多功能职业教育教学楼(B楼)—主要技术经济指标

调整说明:

项目负责人	
专业负责人	
主持人	
审定	
审核	
校对	
设计	
制图	
建设单位	广西科技师范学院
工程名称	广西科技师范学院多功能职业教育教学楼(B楼)项目
图名	总平面图
设计号	
设计阶段	方案
专业	建筑
日期	2024.06
图号

总平面图 1:500

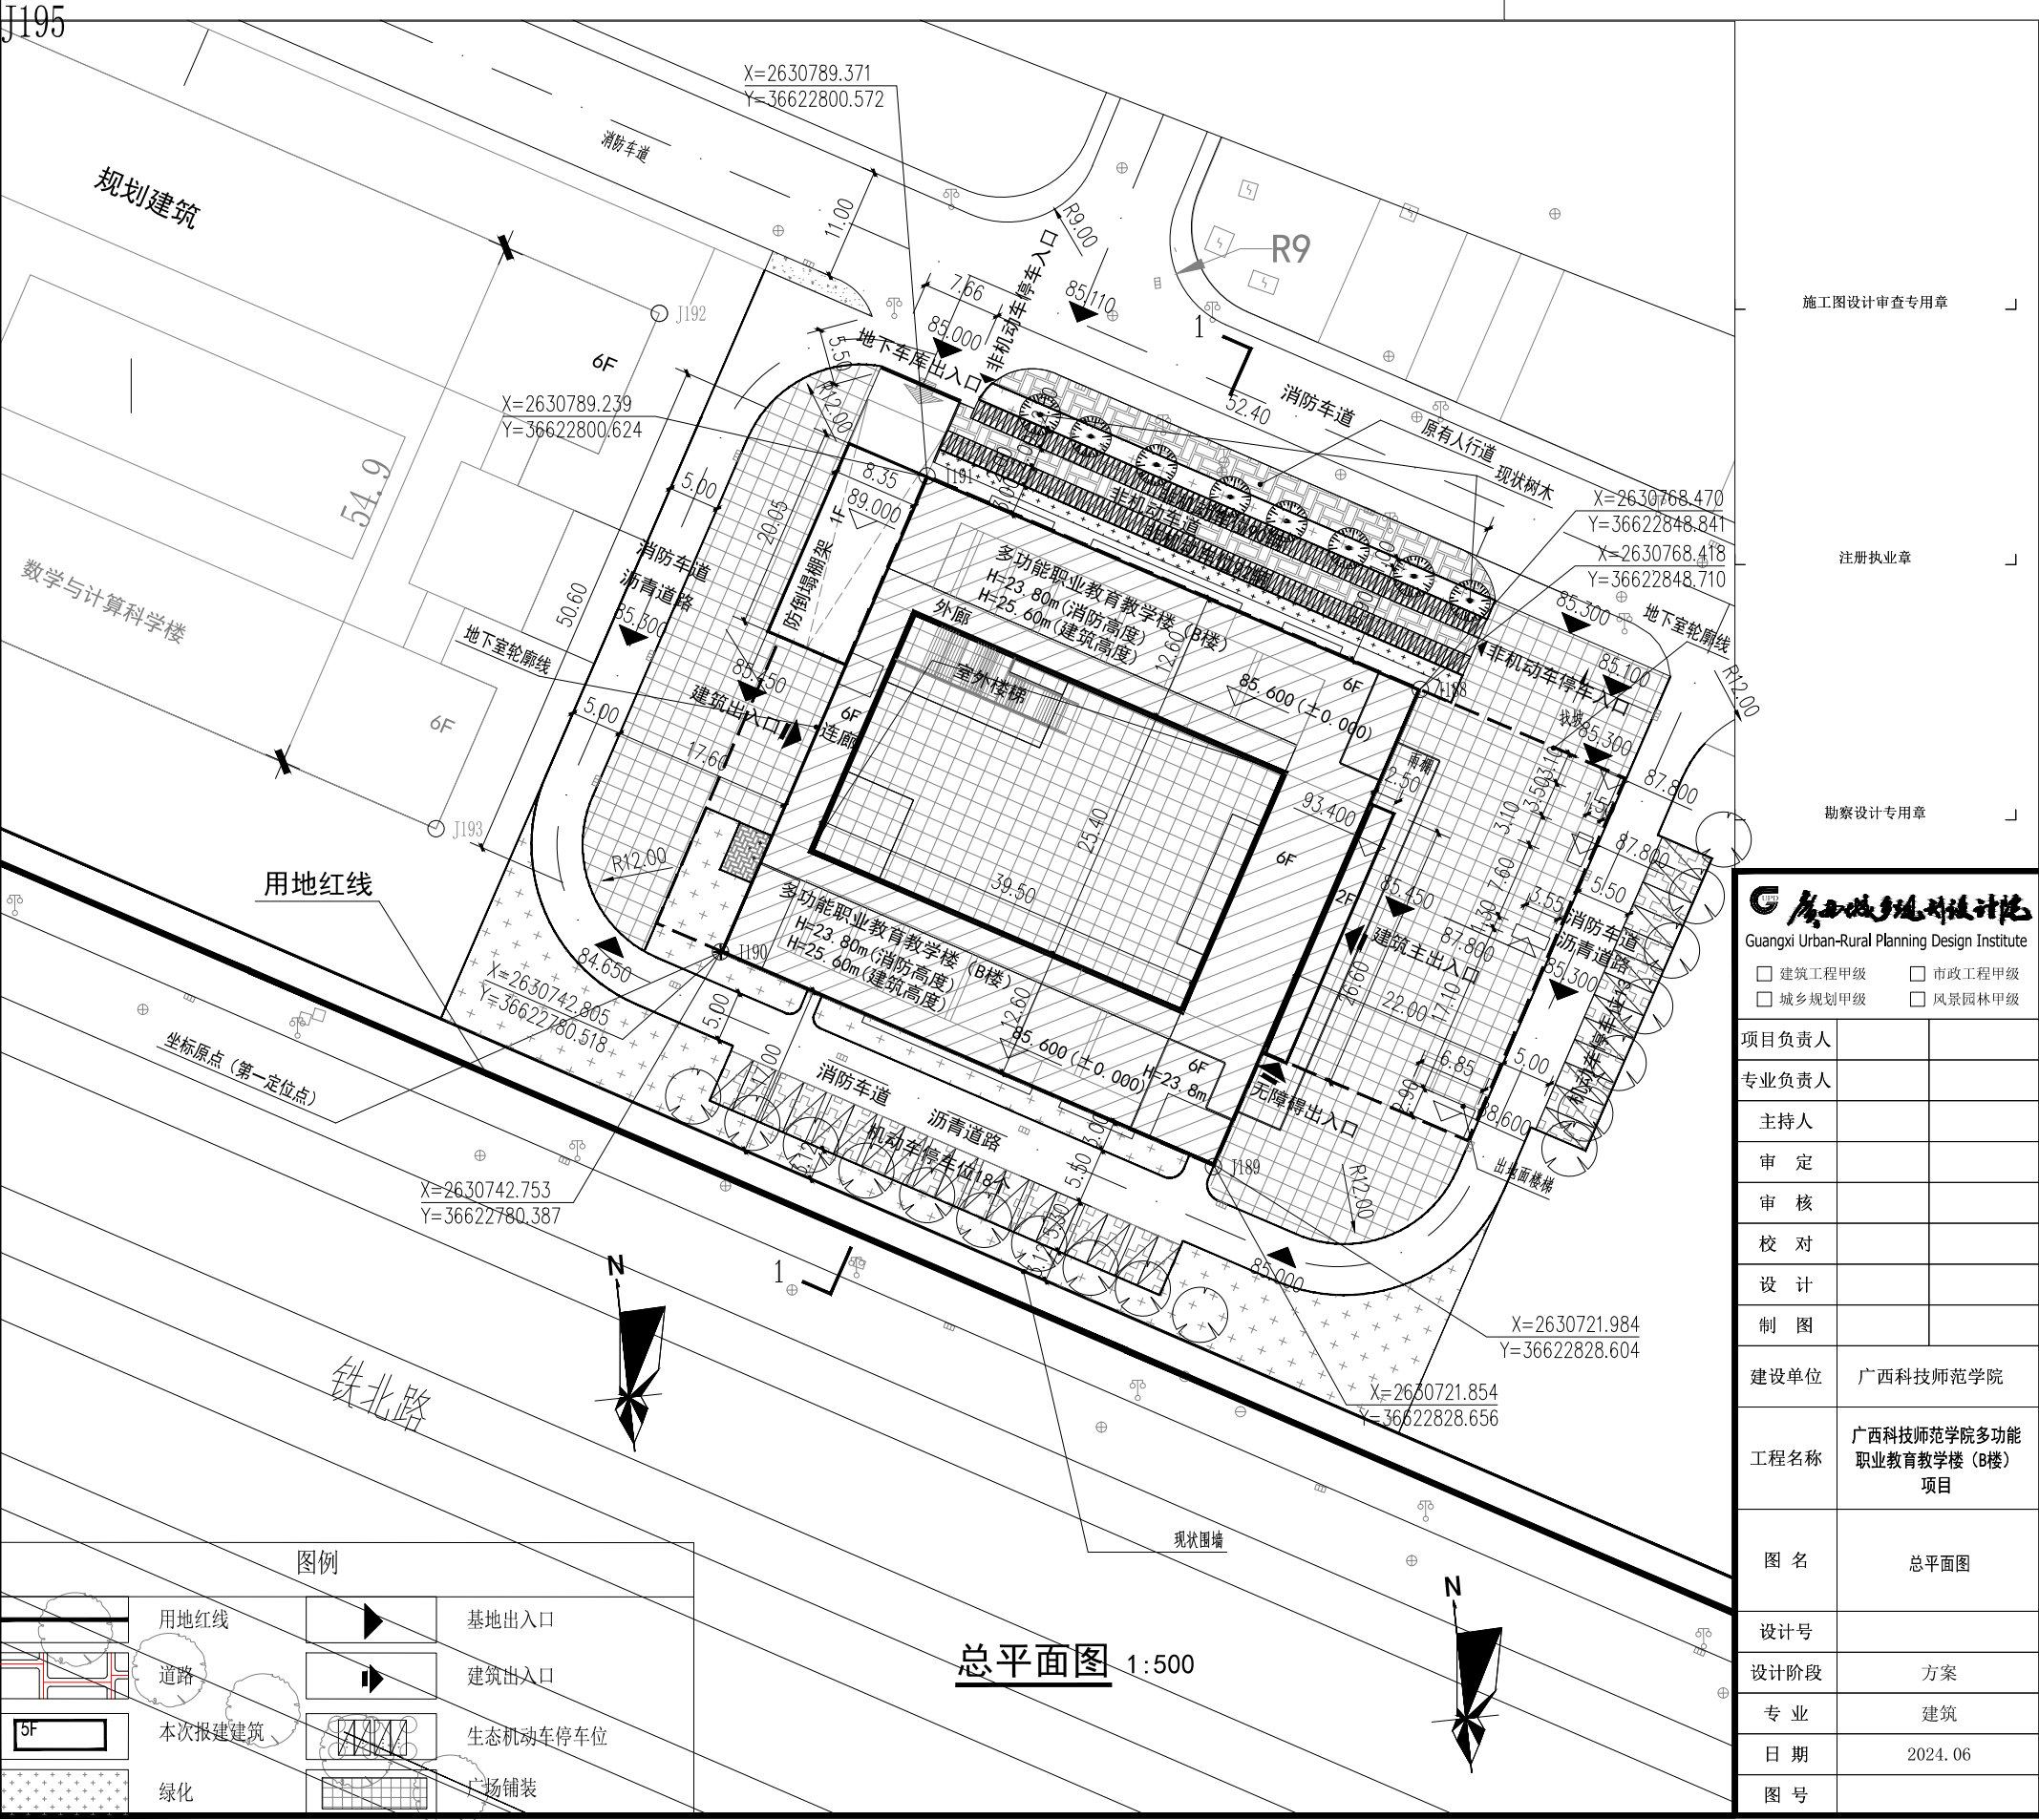
- 建筑总平调整:在多功能职业教育教学楼(B楼)的东南侧增加消防环道;取消原地块北面的16个机动车车位,调整为非机动车停车区,共计非机动车位182个;在地块的南面和东面增设机动车车位,其中南面增设机动车车位18个,东面增设机动车车位13个;取消原中庭绿化,调整为铺地砖。
- 建筑平面调整:将原地下室50个机动车停车位调整为49个;在地下车库出入口增设防坍塌顶盖;
- 建筑立面调整:根据平面功能需求,东南侧楼梯间的南面增设一个窗户,东面增设一个向外双开门及雨篷;西南侧楼梯间的西面门口规格由向外单开门调整为向外双开;增设地下车库出入口防坍塌顶盖;根据结构需求,优化屋顶装饰构架部分线条;优化东西侧外墙镂空花格;为优化设计,将铁艺栏杆与玻璃栏杆的深灰色材质调整为银色;取消部分窗间墙的深灰色色块;主入口装饰墙原木色涂料调整为浅灰色软陶板;优化主入口装饰构架造型及做法。
